改善箇所説明図

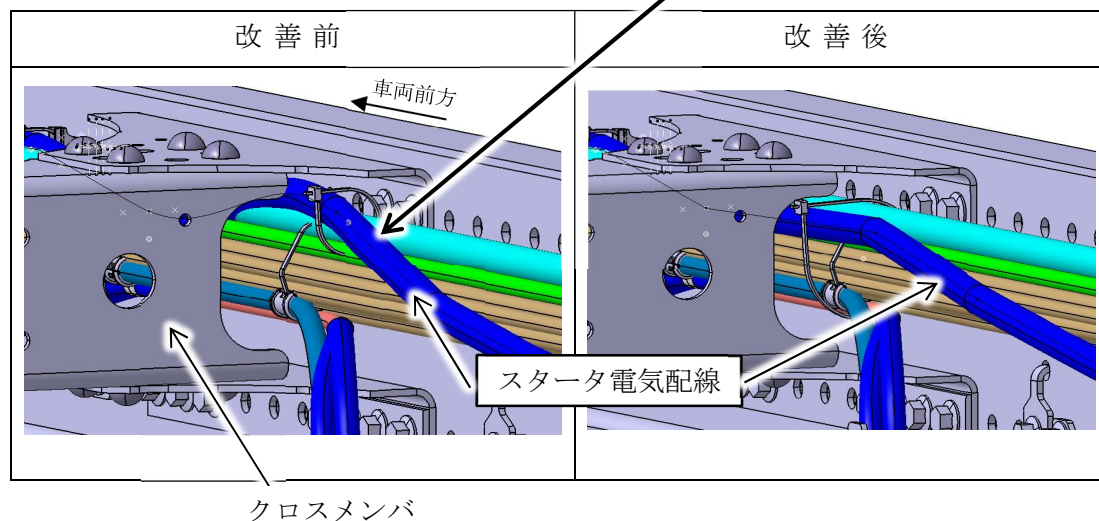
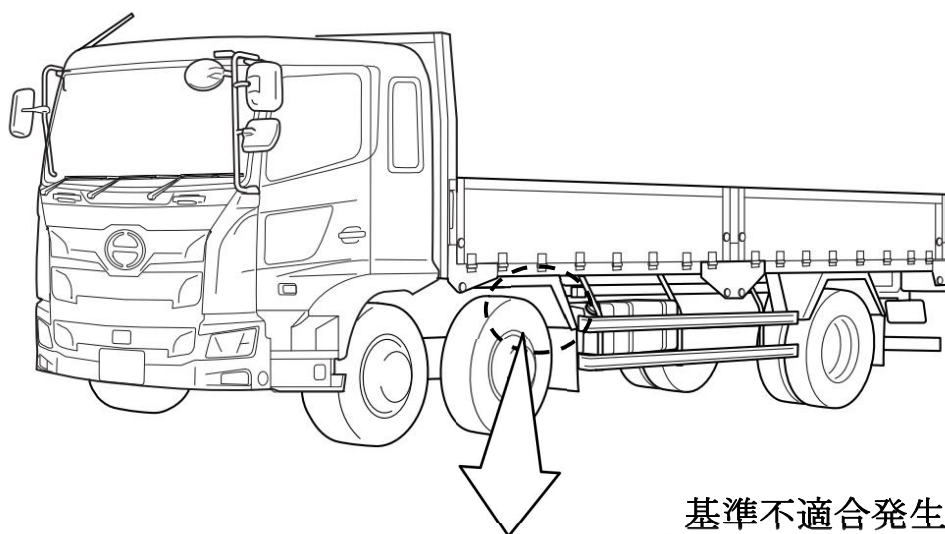
スタータ電気配線において、配索ばらつきの設計検討が不十分なため、クロスメンバのエッジ部と干渉しているものがある。そのため、そのまま使用を続けると走行時の振動等で当該配線の被覆が損傷し、最悪の場合、配線の短絡により火災に至るおそれがある。

全車両、スタータ電気配線の配索を変更する。なお、当該配線に損傷が認められる場合は補修または新品に交換する。
